PRODUKT	HOOFD GROEP	GROEP
P	5	51
BETR.		NO.
Remschijven vóór en achter		15
240, 260		DATUM
		Jan. 85

Service Bulletin

Dit Service Bulletin brengt wijzigingen aan in de volgende Servicehandboeken Reparatie en onderhoud:

Massieve remschijf vóór

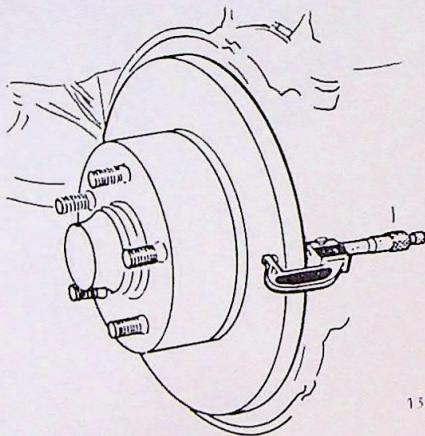
Dikte nieuwe remschijf	14,3 mm
Absolute minimumdikte	12,7 mm (vroeger 13,14 mm)

Geventileerde remschijf vóór

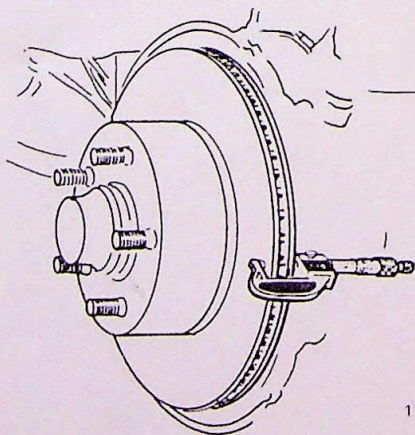
Dikte nw. remschijf, fabr.	ATE	24,0 mm
	Girling	22,0 mm
Absolute min.dikte, fabr.	ATE	22,8 mm
	Girling	20,4 mm

(vroeger 20,8 mm)
